Keuringsverslag van een elektrische laagspanning- en zeer lage spanningsinstallatie

NIET CONFORM

Straatnaam Pieterlaan
Huisnummer 10
Busnummer
Postcode 8670
Gemeente KOKSIJDE
Land België

Type : woning

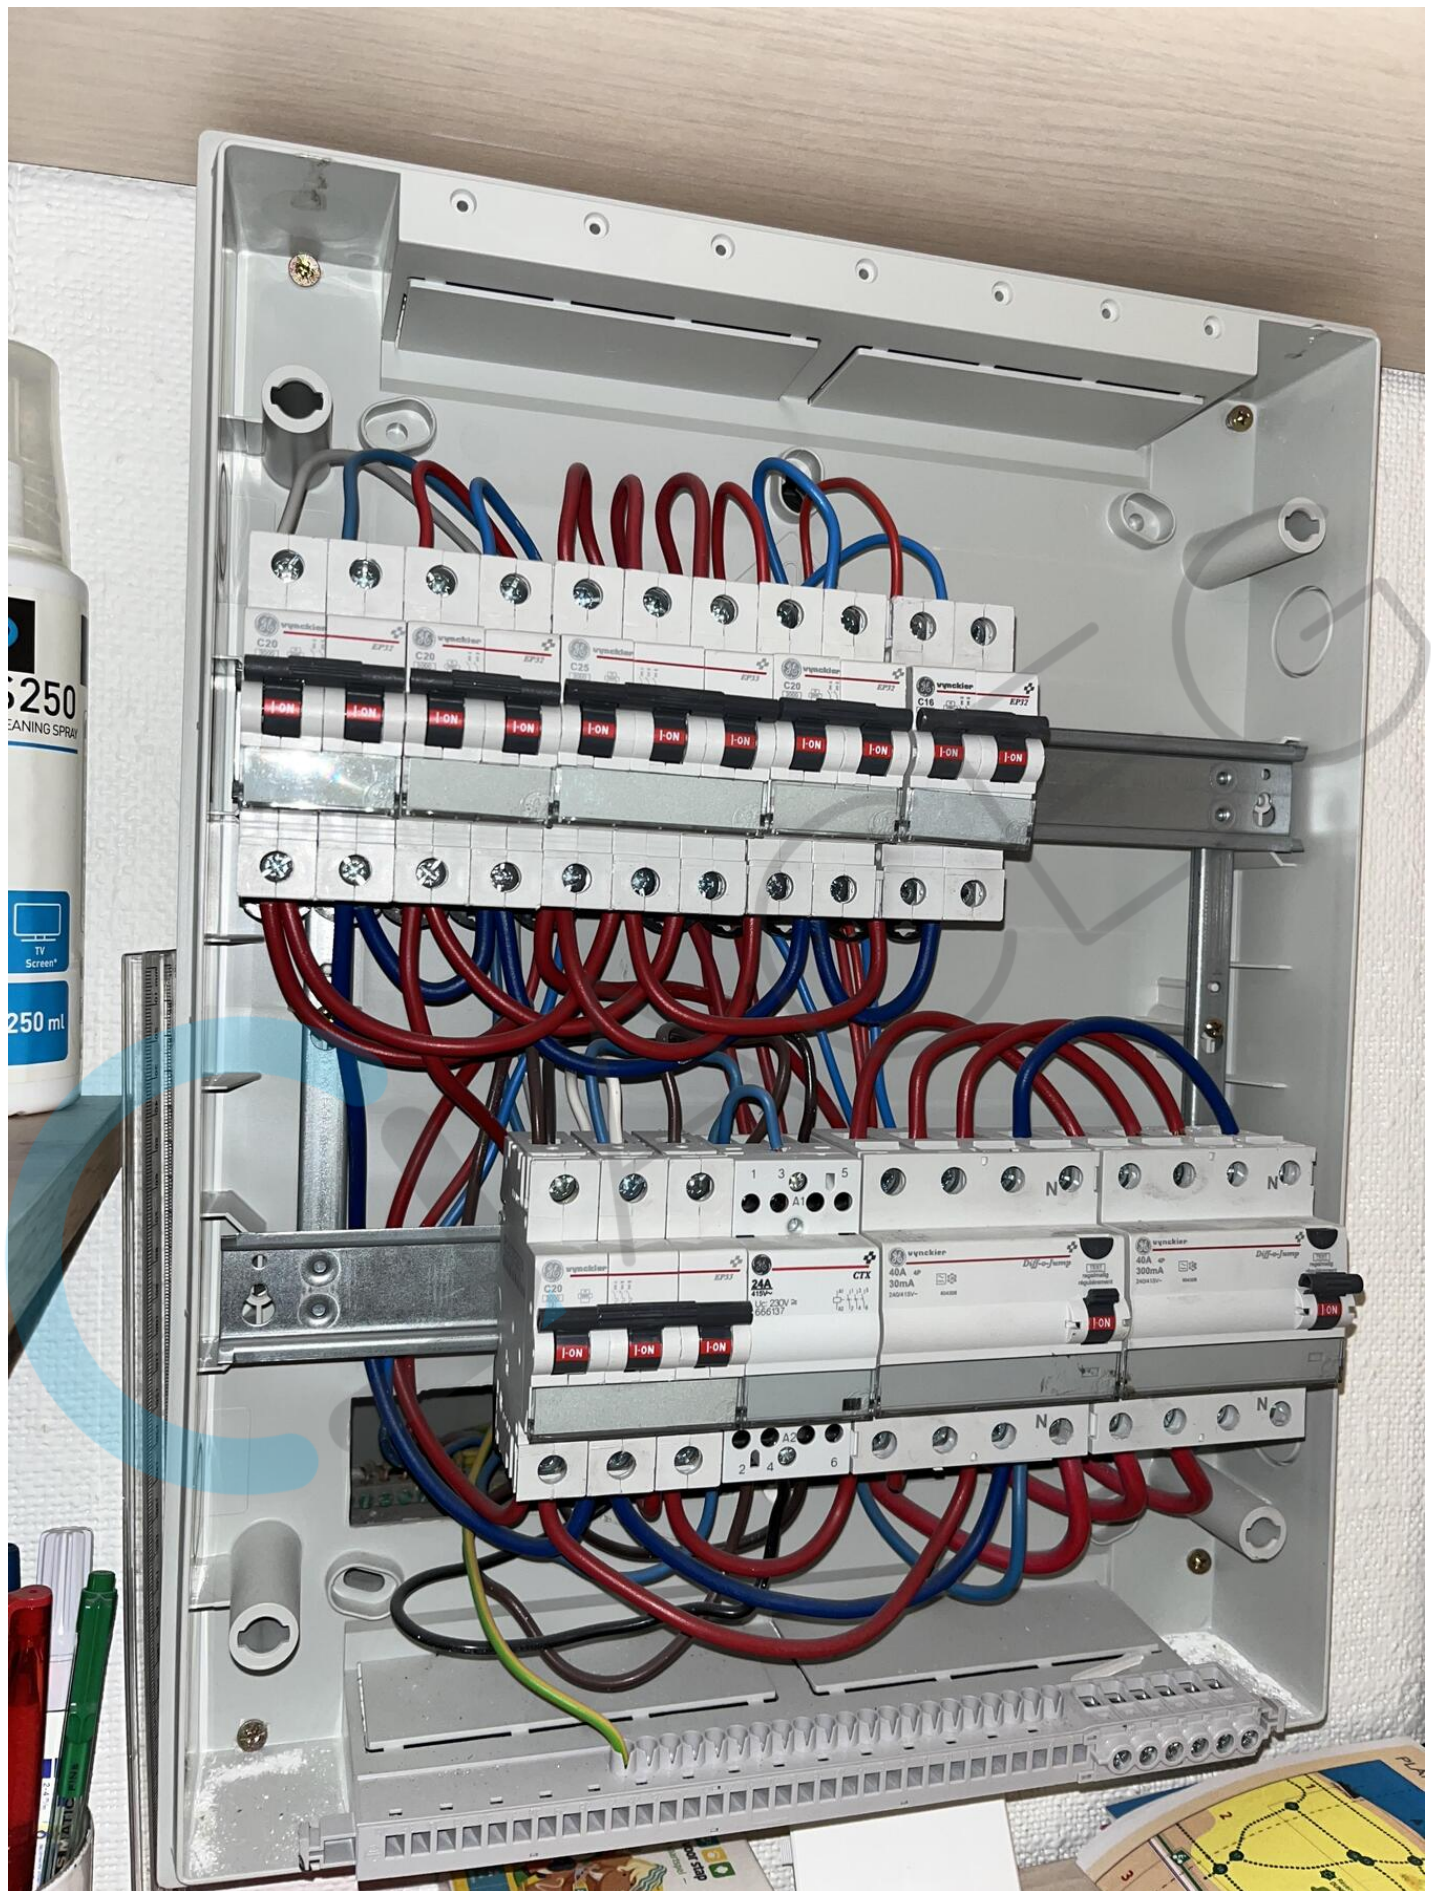
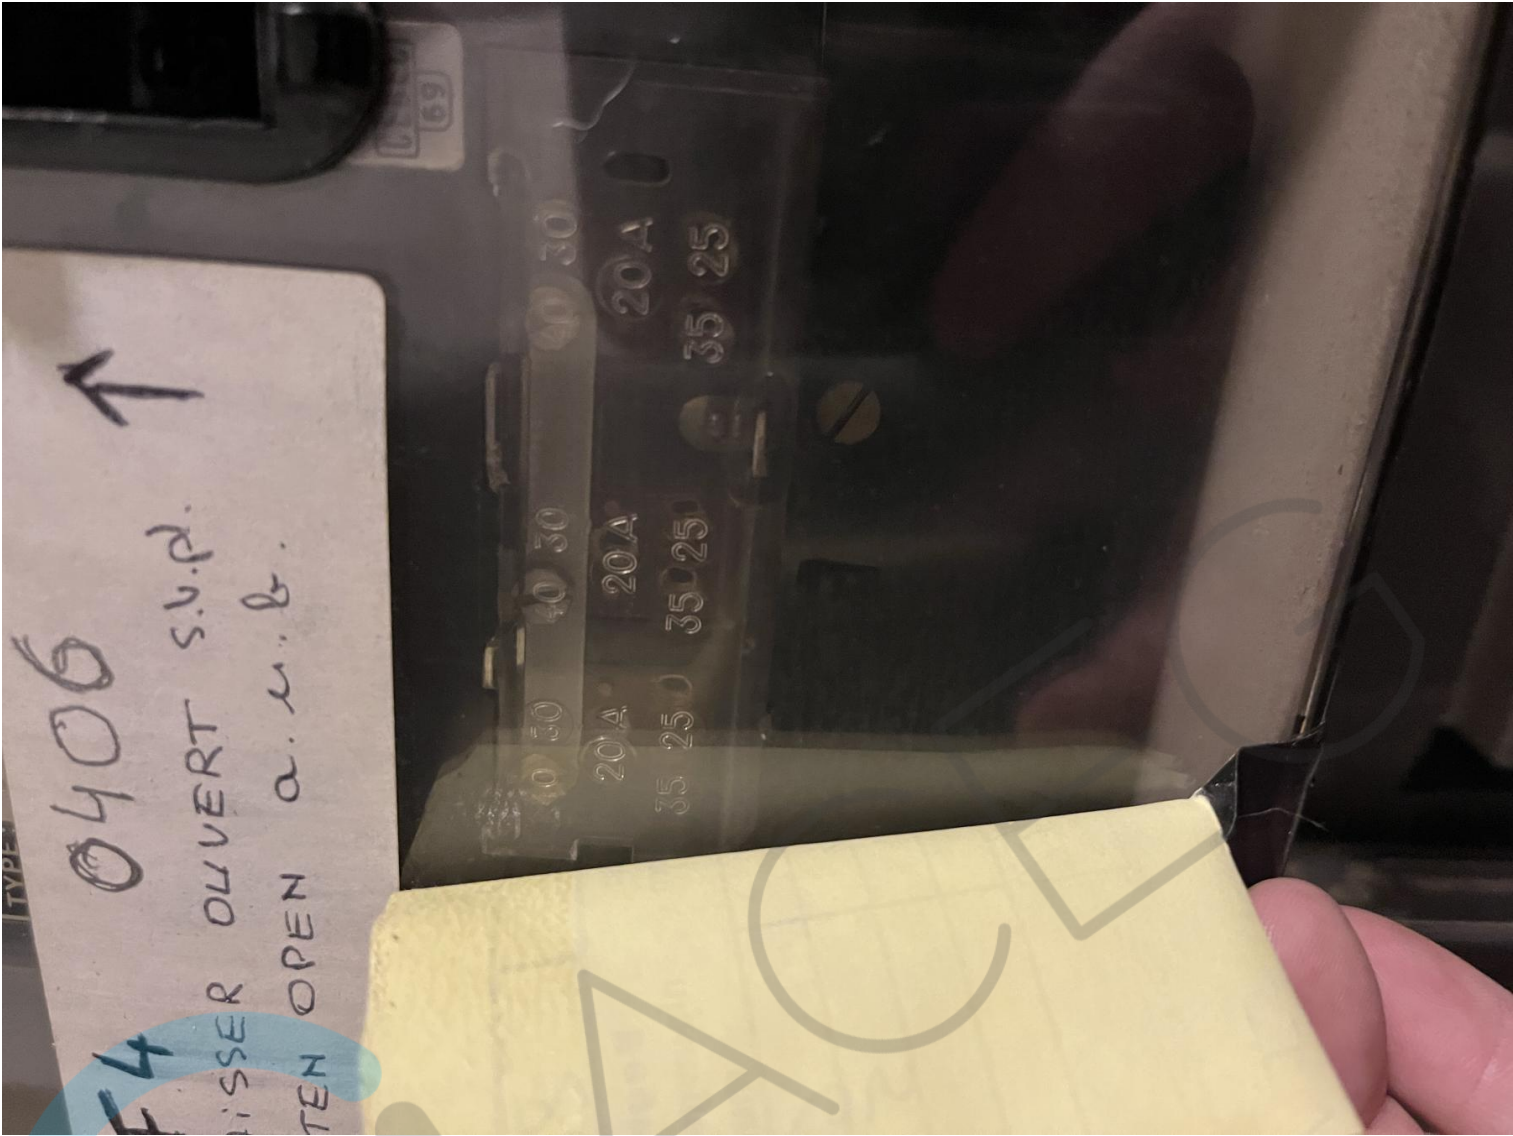
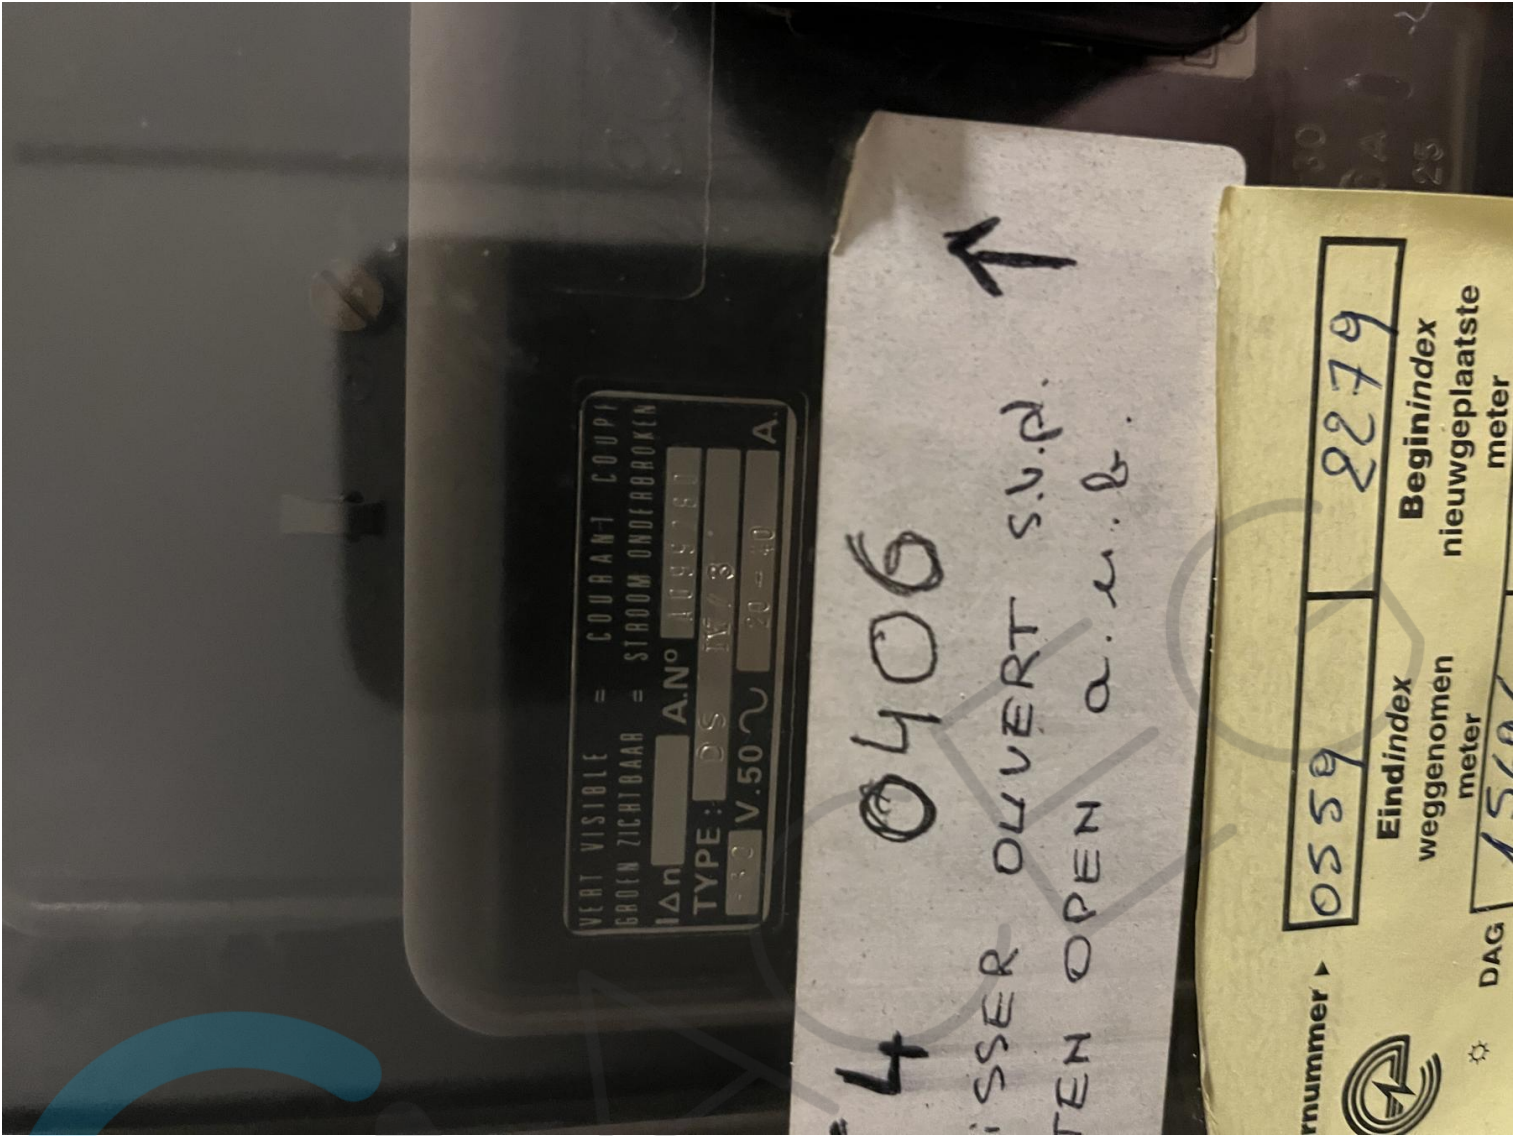
- I1.01 Eéndraadschema van de installatie is niet aanwezig. (Boek 1 Afdeling 2.12 - 2.13 en 3.1.2)
- I1.03 Situatieschema van de installatie is niet aanwezig. (Boek 1 Afdeling 2.12 - 2.13 en 3.1.2)
- I3.09 De aansluiting van de aardingsonderbreker is te herzien. Deze dient aan de ene zijde verbonden te zijn met de aardgeleider en aan de andere zijde met de hoofdaardingsklem, equipotentiale verbindingen, beschermingsgeleiders, enz...(Boek 1 Onderafdeling 5.4.2.1 en 2.5)

Zie foto's, er zijn aardingskabels gekoppeld vóór de hoofdonderbreker.
- I5.09 Verschillende tarieven zijn niet gescheiden van elkaar (minimum 10cm) of op een afzonderlijk paneel geplaatst. (Boek 1 Onderafdeling 5.3.5.1.C.)

Voeding onder teller.
- I6.01 De differentieelschakelaar aan het begin van de huishoudelijke installatie is niet verzegelbaar. (Boek 1 Onderafdeling 4.2.4.3.)
- I6.05 De algemene differentieelstroombeschermingsinrichting dient aan het begin van de installatie geplaatst te worden (onmiddellijk na kWh teller), dit om de bescherming tegen onrechtstreekse aanraking te verzekeren bij gebruik van leidingen van klasse I (XFVB, VFVB, EXAVB, EVAVB, ...). (Boek 1 Onderafdeling 5.3.5.3 + 4.2.4.3.)
- N17 De aardspreidingsweerstand kon niet gemeten worden. Deze dient bij voorkeur kleiner te zijn dan 30ohm.
- N3 Het is niet uitgesloten dat bij een nacontrole bijkomende inbreuken worden vastgesteld bij voorleggen schema's.
- N37 Aanvang installatie dateert van voor 01/06/2020
